Avis sur le projet de parc photovoltaïque à Lavalette (Aude)

N°Saisine : 2023-011418

N°MRAe : 2023APO43

Avis émis le 15 mars 2023

Figure 2: Plan de masse (source : dossier)

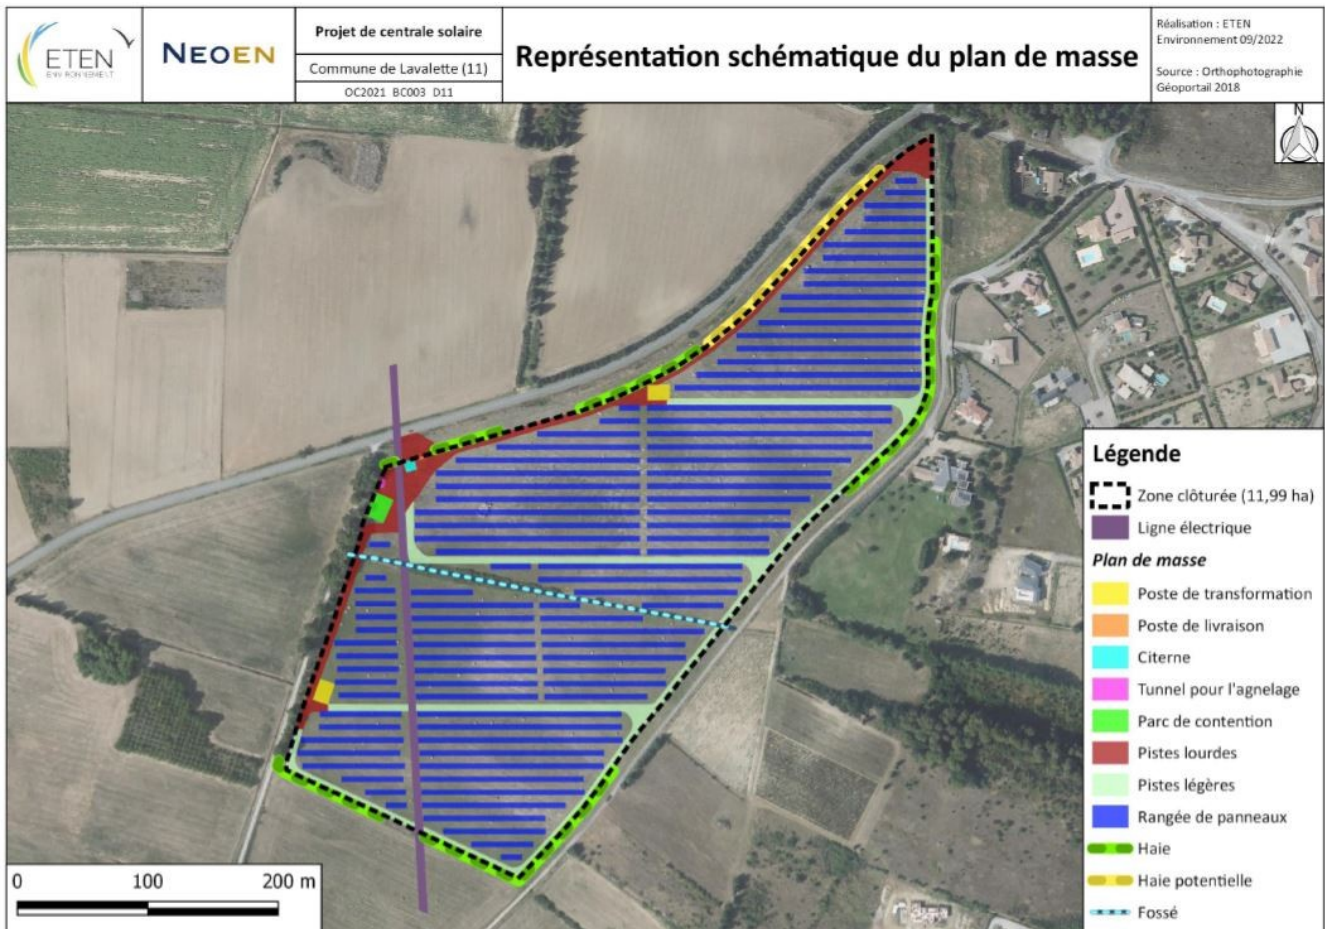
Conformément aux dispositions de l'article R. 122-5 II du CE, l'étude d'impact est jugée formellement complète. Toutefois, la description des travaux est générale et mériterait d'être complétée et adaptée au projet. En effet, l'étude évoque le positionnement des zones de stockage et celui de la base de vie sans les décrire précisément, ne permettant pas une analyse précise des impacts. La MRAe rappelle que, dans le but de réduire au maximum les impacts, sur le milieu naturel en particulier, les installations de chantier (base de vie, parkings, zones de stockage) devront être positionnées dans les zones d'enjeu les plus faibles.

La MRAe recommande de compléter la description du projet et des aménagements nécessaires en phase de chantier et d'exploitation. Elle recommande de préciser la localisation des zones de stockage et de la base de vie afin d'estimer leurs impacts sur les milieux naturels.
